Spectera

Notas de lançamento do firmware - versão 1.2.5

Version 1.2.5

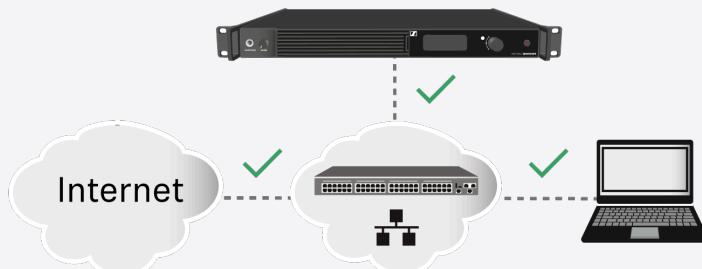
- Suporte para a renovação automática de licenças emitidas antes de 20 de novembro de 2025.

A renovação da licença será exibida no estado do dispositivo após algum tempo:
